TIPO DE DOCUMENTO: RELATÓRIO DE ACESSIBILIDADE	NÚMERO DO DOCUMENTO: ARQ-RA-IFSUD-JF-R00-004	REV. 0
	TÍTULO DO DOCUMENTO: RELATÓRIO DE ACESSIBILIDADE – IF SUDESTE JUIZ DE FORA MG		FOLHA: 1 /45

**RELATÓRIO DE ACESSIBILIDADE**  
**BLOCO - F**

**INSTITUTO FEDERAL DE EDUCAÇÃO, CIÊNCIA E TECNOLOGIA DO  
SUDESTE DE MINAS GERAIS**

Figura 1 – Proposta de intervenção pavimento térreo.

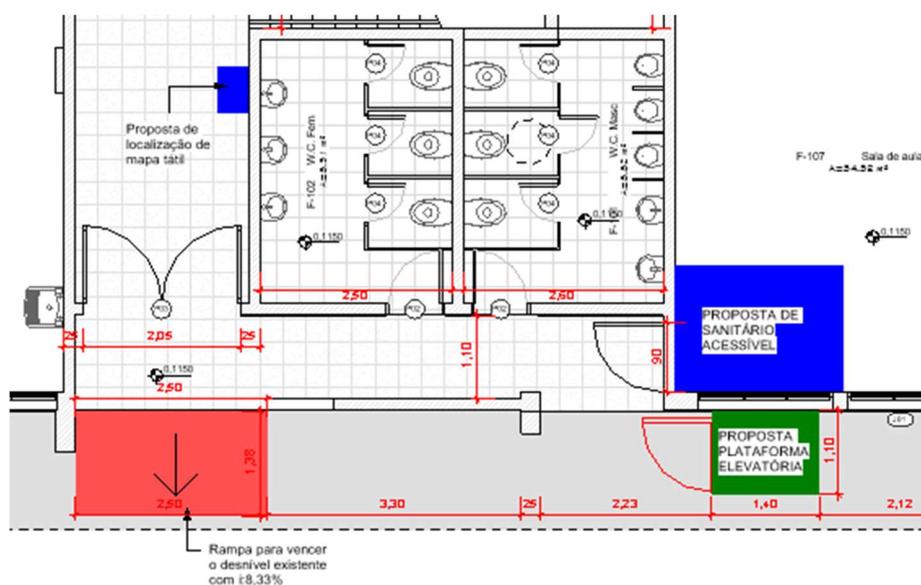
**Circulação** - O acesso principal possui desnível que deverá ser reparado, o segundo pavimento não possui acesso a P.C.R que deverá ser previsto outra forma de acesso, como plataformas elevatórias, utilizando se necessário alguma sala de aula para adaptá-la. Alguns corredores a inclusão de mapa tátil acessível é o mais adequado, por possuir pouco espaço de circulação conforme sugestões abaixo.
